ID: 9132 - Procedura di VAS del Piano Regolatore Portuale di Brindisi

Allegato 3 - Osservazioni al PRP di Brindisi-ID 9132- Ordine Architetti P.P.C. della provincia di Brindisi

Oggetto: Procedimento di Valutazione Ambientale Strategica del Piano Regolatore Portuale del porto di Brindisi.
Osservazioni dell'Ordine degli Architetti P.P.C. della Provincia di Brindisi

Relazione dell'Ordine Architetti, Pianificatori, Paesaggisti e Conservatori della provincia di Brindisi

FIG. 1 – Estratto dal voto 50/2021 della Sezione II del Consiglio Superiore dei LLPP

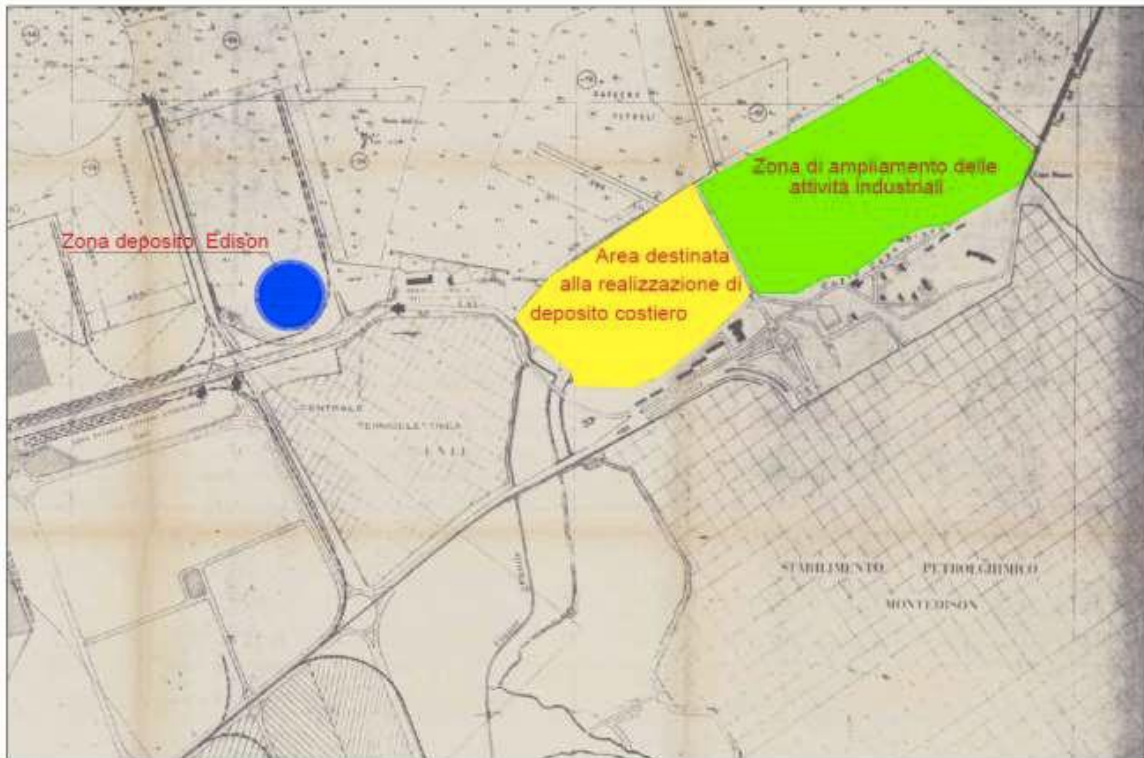
Su Edison, si riporta di seguito uno **stralcio del Voto n. 50/2021 della Sezione II del Consiglio Superiore dei LLPP**. *"E' innegabile, tuttavia, che la colmata esistente, adiacente ed attaccata all'area destinata a "Deposito Costiero" (in giallo in fig. 1) e destinata dal PRP a "Zona d'ampliamento delle attività industriali" (cerchiata in verde in fig. 1) proprio in quanto area di colmata prevista dal PRP e già realizzata diversi anni fa dalla B.G. Italia per realizzarvi un rigassificatore, e tornata nelle disponibilità dell'AdSPMAM, pare essere una zona adeguata ad ospitare l'impianto del GNL, in quanto più coerente con le scelte e le destinazioni di PRP tendenti a concentrare la zona commerciale e container a Costa Morena e la zona energetica e di depositi costieri nel porto esterno.*

Tale scelta, oltre a risultare maggiormente coerente con le scelte di Piano, eviterebbe anche di "intasare" un'area come quella di Costa Morena non destinata a deposito costiero dal vigente PRP e già attualmente interessata dal carico e scarico del GPL da parte di IPEM ed, in un futuro prossimo, dal carico e scarico di benzina e gasolio da parte della società Brundisium; sembrerebbe infatti che, con DM n. 79 del 13 marzo 2018 la predetta società sia stata autorizzata alla realizzazione dei depositi per 40.000 tonnellate di gasolio e benzina alle spalle di Costa Morena." (Voto n. 50/2021 della Sezione II del Consiglio Superiore dei LLPP)

Fig. 3 - DPSS: Tav. 4.2 PRP di Brindisi: aree di interazione città-porto

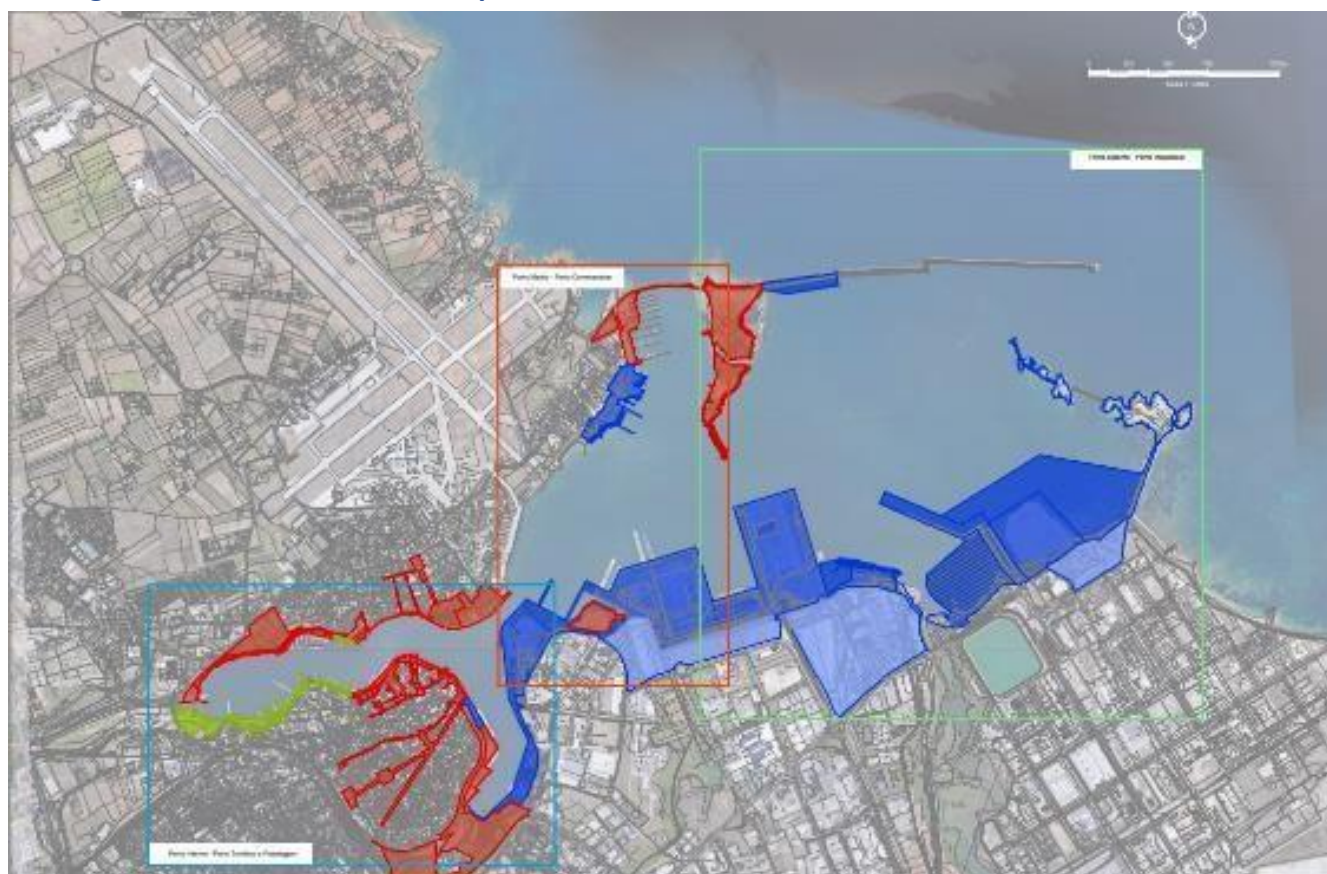
Altro aspetto su cui soffermarsi con attenzione nel Rapporto Ambientale è quello relativo alle aree di interazione porto-città e le aree di porto operative, cui dovrà conformarsi il PRP. Appare evidente, guardando le due planimetrie esaminate (Fig. 3 e Fig. 4), una diversa destinazione d'uso (in riferimento all'isola di Sant'Andrea, al porticciolo turistico di "Bocche di Puglia" ed ai cantieri navali) ed una diversa localizzazione delle diverse aree, così come per "Punta delle terre" nel porto medio o per la ex Stazione Marittima o per la "Lega Navale" nel porto interno. Anche in questo caso, la prescrizione contenuta alla pag 38 del parere di scoping del 9 gennaio 2023 non sembra sia stata tenuta in considerazione e questo anche in rapporto alla dichiarazione di coerenza delle previsioni del PRP adottato dal Comitato di gestione della AdSPMAM con le indicazioni del DPSS approvato dalla Regione Puglia con DGR n.1674 dell'8.10.2020, viste appunto le sostanziali difformità, facilmente riscontrabili dal confronto delle due tavole riportate in Fig. 3 e Fig. 4.

Anche in questo caso quindi, non pare vi siano riscontri alle richieste del parere di Scoping della Commissione VIA- VAS: ***"si chiede che il Proponente renda conto dell'accoglimento nel PRP delle previsioni contenute nel DPSS ..."***;

Fig. 6

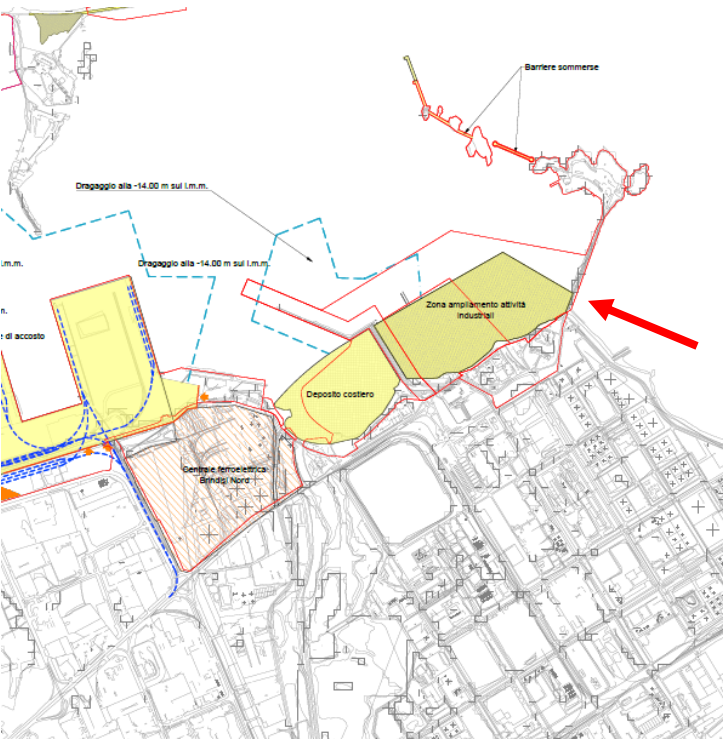
Solo a titolo esemplificativo non sono stati rappresentati i varchi tra mare aperto e porto esterno per il flusso acqueo, e nella raffigurazione della proposta di piano non se ne tiene conto in alcuna fase di studio. (v. anche VAS_PRP_RA_001_RapportoAmbientale.pdf 3.7 Lo studio della penetrazione ondosa all'interno del porto- 3.8 STUDIO DELLA CIRCOLAZIONE IDRICA PORTUALE E DELLA QUALITÀ DELLE ACQUE PORTUALI).

Si raffigura quanto sopra qui di seguito Fig.6 e Fig.7:

Fig. 8

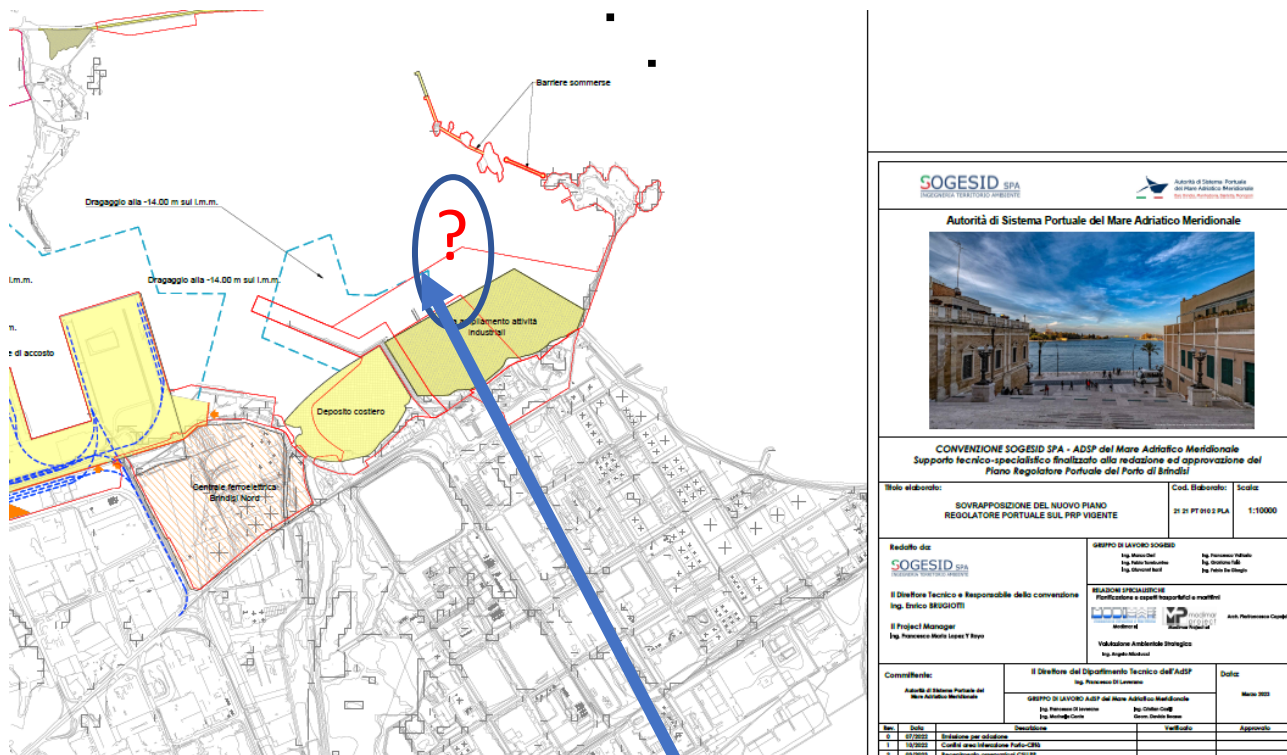
- **Nell'indice dei documenti e/o argomenti trattati**, non si allega, la tavola della variante vigente, ma unicamente la tavola di un ATF risalente al 2013. Nella pianificazione vigente è presente un molo, che scompare senza motivazione e/o approvazione, come dovuto, **determinando una non corretta e completa visione e quindi una lettura errata dello stato dei luoghi e delle implicanze delle soluzioni proposte in variazione allo stato ambientale dei luoghi.**

Pertanto è da evidenziare che la tavola allegata agli atti della procedura VAS è la seguente (Fig.8):

Fig. 9

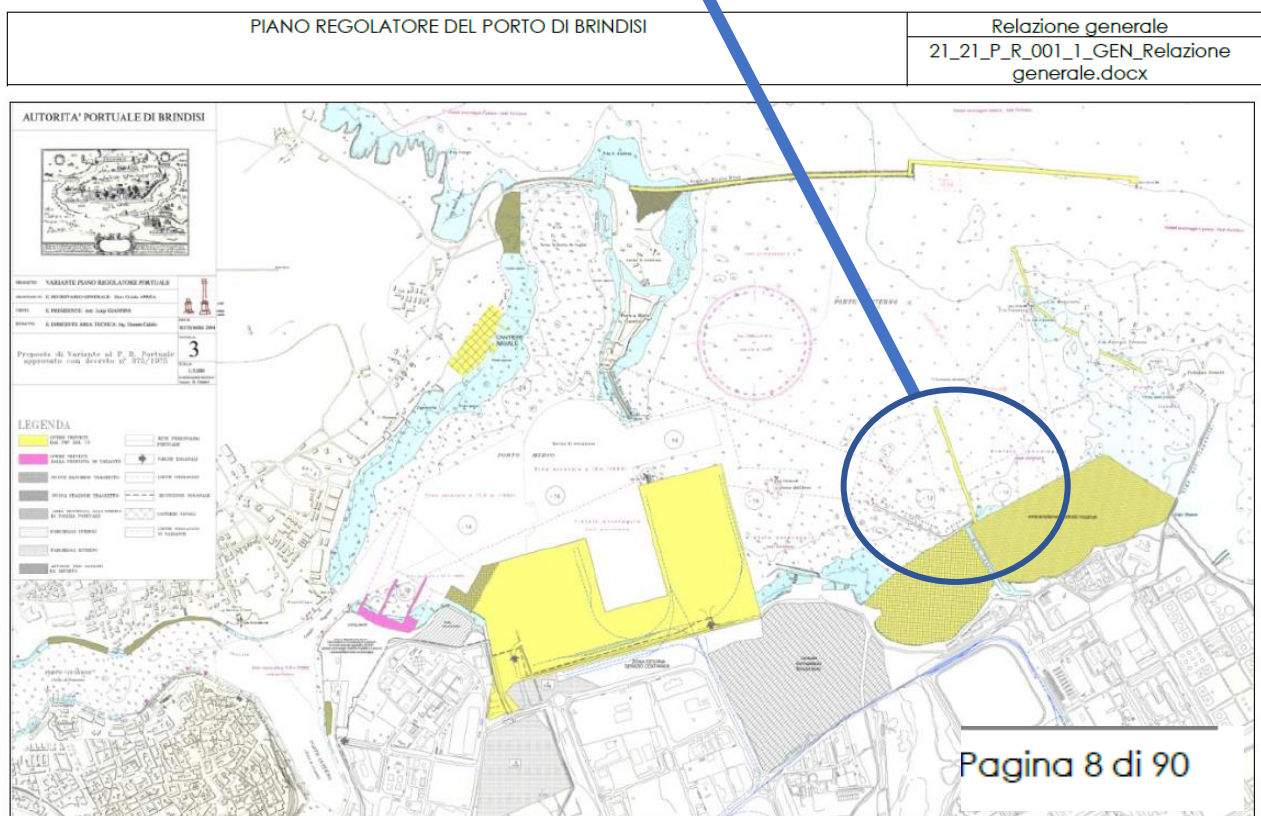
È evidente che un molo previsto a servizio delle attività industriali viene cancellato senza alcuna motivazione (Fig.9).

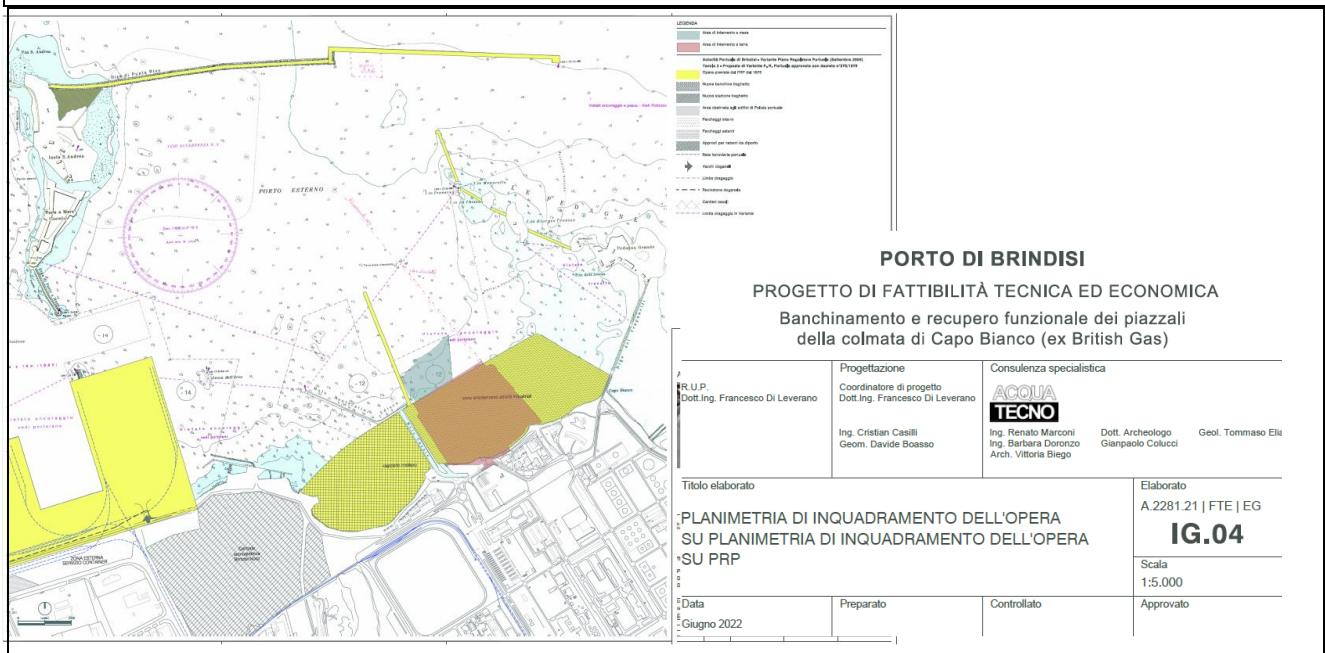
A riprova di quanto sopra asserito si allega (con gli estremi di riferimento) di seguito la tavola presentata in fase di VAS, in atti presso il MITE, dalla stessa ADSPAM in fase di procedura VAS (Fig.10).

E' lo stesso piano vigente (seppur datato) a testimoniare. Le tavole riportate hanno tutte, per quella zona, quale elemento comune la dicitura: "zona ampliamento attività industriali". Ad oggi non si è mai avvertita l'esigenza (da parte delle realtà industriali presenti) di creare nuove banchine (fatta eccezione per l'episodio British Gas, che nella realtà è un deposito). L'unica reale necessità è costituita dai pontili per le fonti di approvvigionamento, tanto che la variante del 2006 ne conferma la presenza di due in quell'area.

Uno di questi non è più riportato nel ATF del 2013, in assenza di una relazione esplicativa o una precisa motivazione lasciata agli atti. Questa discrasia è testimoniata dalla documentazione depositata, come innanzi detto, anche presso il MITE.

Fig.12

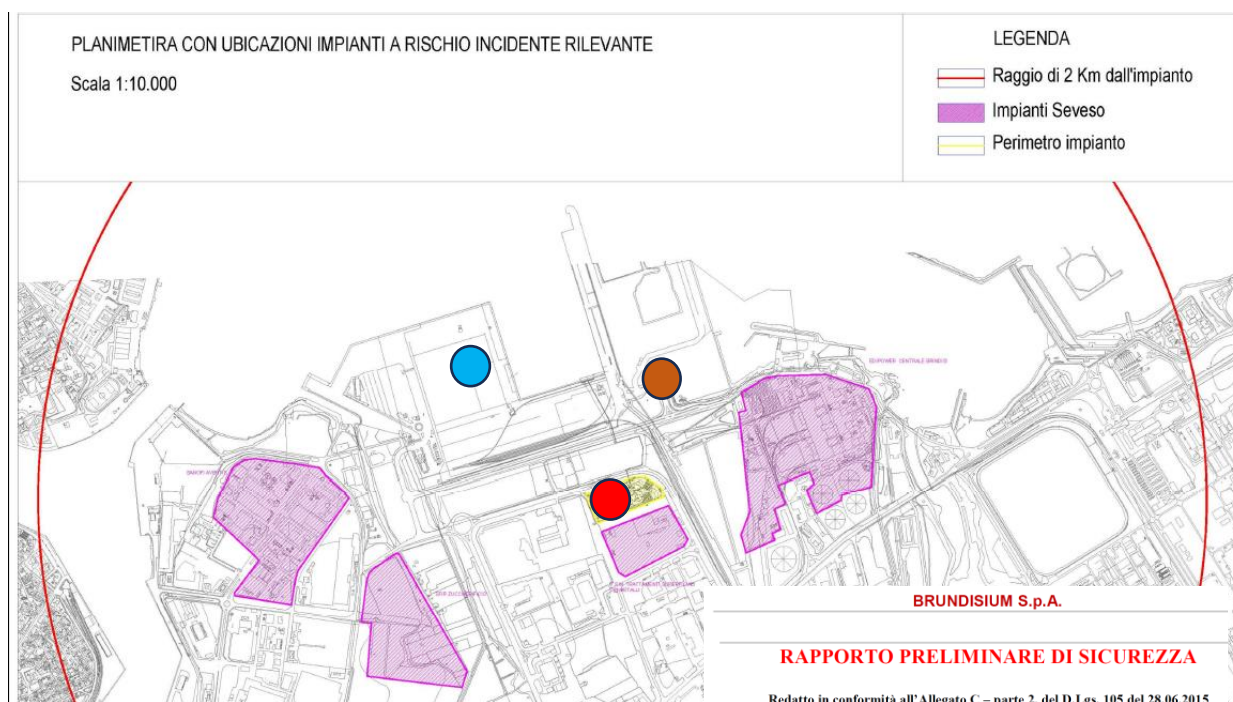
- in detto elaborato si riportano le tabelle Stabilimenti a Rischio di incidente Rilevante ricadenti nella Regione Puglia (aggiornamento del 2018), ma non ci si sofferma **né si riporta sugli elaborati di PRP la loro esatta ubicazione.**
- **Assenza di una documentazione grafica** relativa alle strutture e ai sottoservizi quali, pipeline o condotte sotterranee e depositi già assenti, che comunque portano a configurare uno stato dei luoghi diverso da quello rappresentato.
- **Assenza di un capitolo dedicato alle interferenze dei Terminali di carico** (Ipem/Brundisium/Versalis/Edison), che qui di seguito si riportano indicativamente:

-si rileva che quanto sopra annotato viene evidenziato anche nel parere di scoping, datato 9 gennaio 2023 e pubblicato il 20 giugno 2023 sulla piattaforma VIA-VAS del MASE, laddove riporta che ***“la Commissione chiede che il Proponente espliciti le azioni da mettere in campo per evitare e mitigare i rischi di incidenti rilevanti con conseguente pericolo per la salute e l’ambiente...”***;

-si rileva che questa richiesta non è stata soddisfatta, come sopra documentato.

Fig. 13

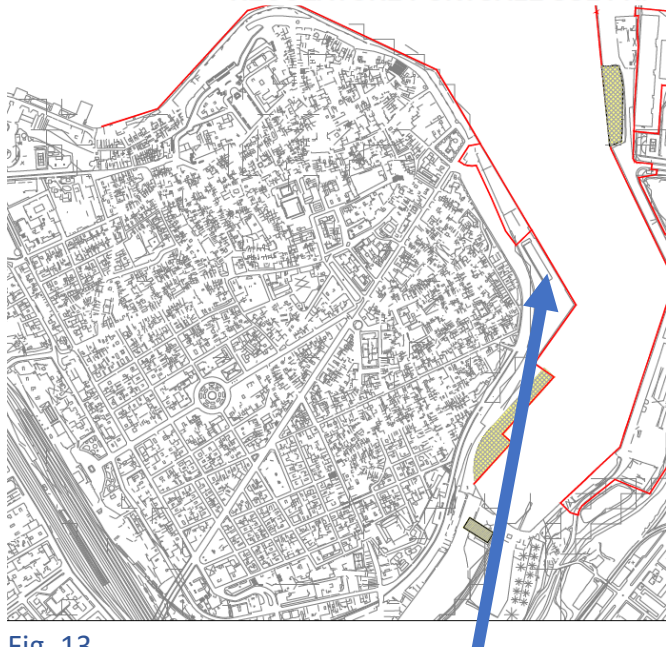
- Si rileva per l'elaborato 21 21 PT 010 2 PLA

- Si annota che IN AMBITO URBANO la Recinzione doganale sembra essere posta sul ciglio delle banchine e ciò non corrisponde allo stato dei luoghi.
- I simboli in legenda utilizzati per Recinzione doganale e Ambito nuovo piano non sono nettamente distinguibili, determinando una non corretta visione e una lettura errata dello stato dei luoghi e di quello in variante.

Confronto tra Tavola del DPSSP e Tavola del PRP porto interno:

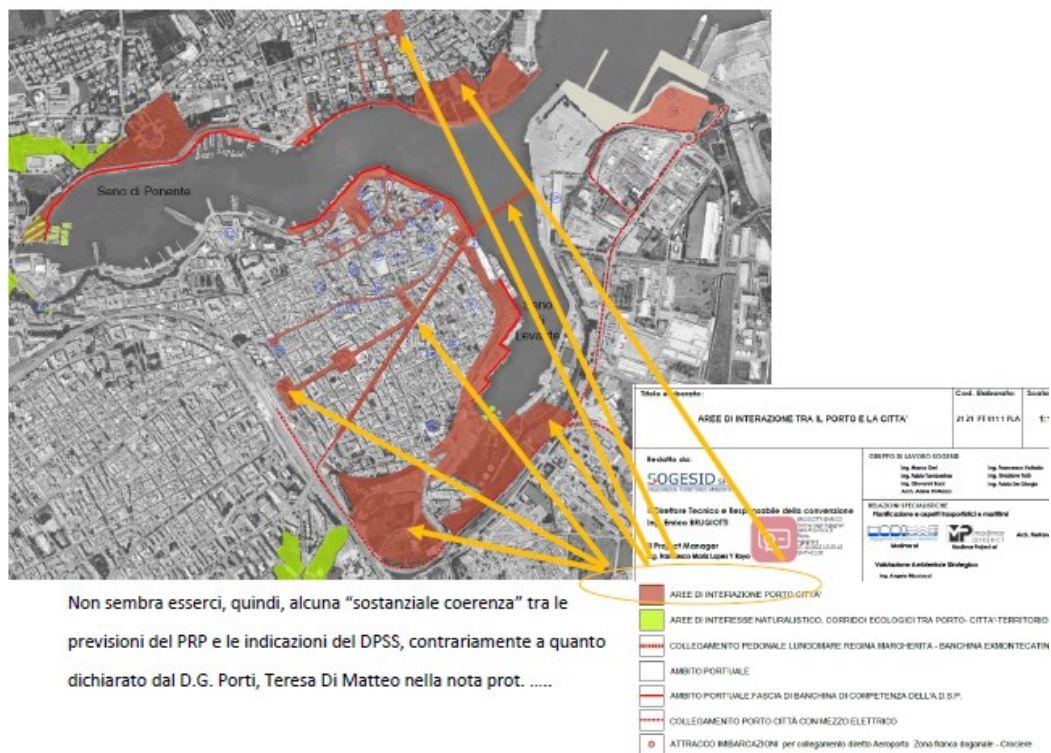
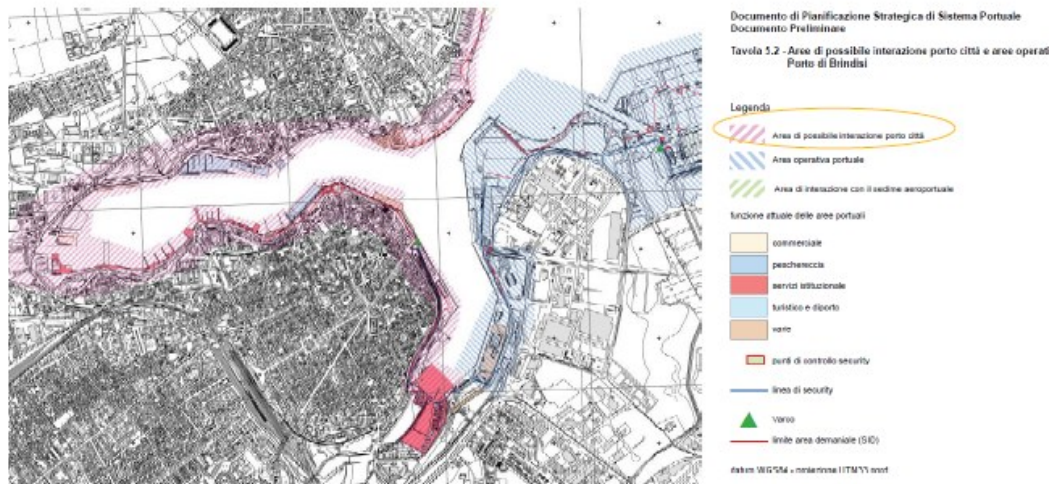
Si osservano alcuni elementi di non coerenza tra il DPSS e la presente proposta di PRP. Di seguito si riportano le pln dei due strumenti per evidenziarne le differenze:

Confronto tra Tavola del DPSSP e Tavola del PRP nel porto medio: molte sostanziali incoerenze.

Il castello Alfonsino, indicato come "servizi istituzionale" nella Tavola DPSS, diviene, nel PRP, "area di interazione porto-città", etc.

molte differenze ed incoerenze, anche sostanziali, vedi tavole allegate

AZ.1.2.1 Trasferimento dei traffici di merci pericolose dal porto medio al porto esterno (nuovo pontile polimeri)

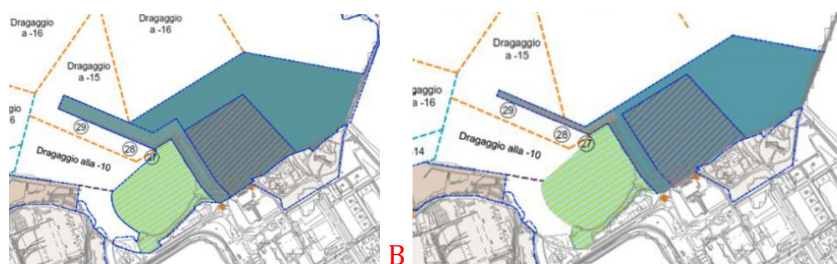
Si indica un nuovo pontile, ma tale previsione, generica e non puntualizzata, contrasta con la effettiva operatività del molo come evidenziato nel ricorso della società Versalis. Si riportano gli stralci:

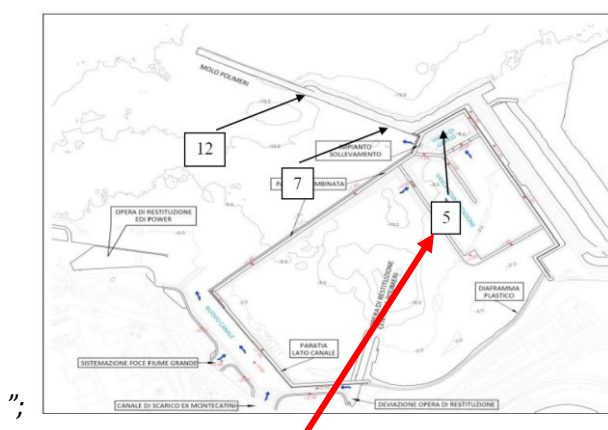
Si è tenuto in conto la “Relazione sul censimento e sulla risoluzione delle interferenze”, che non tiene conto delle risultanze dello “Studio di manovrabilità” redatto dalla società RINA in data 21 marzo 2013”.

Si evidenziava, inoltre, le seguenti problematiche: “non pare considerata la normale operatività del Pontile”; e ancora : “il Pontile è un luogo di lavoro soggetto a rischio di incidente rilevante con scenari incidentali di tipologia Flash fire, Jet fire e Pool fire per la presenza di linee adibite alla movimentazione di sostanze pericolose (materie prime e prodotti finiti). Tali scenari danno luogo ad aree di danno che superano i confini del Pontile [...] Inoltre, in corrispondenza della spianata prospiciente la radice del Pontile [ove è prevista la banchina di nuova realizzazione] sono ubicati gli impianti di captazione vapori correlati alle operazioni di carico e scarico delle navi e gli apprestamenti di emergenza per gli incidenti agli ormeggi”.

Com'è facile osservare, il punto di ormeggio n. 5 risulta totalmente occupato dalla cassa di colmata, la cui presenza rende impossibile l'ormeggio al punto 7, soprattutto se il punto 12 è già occupato.
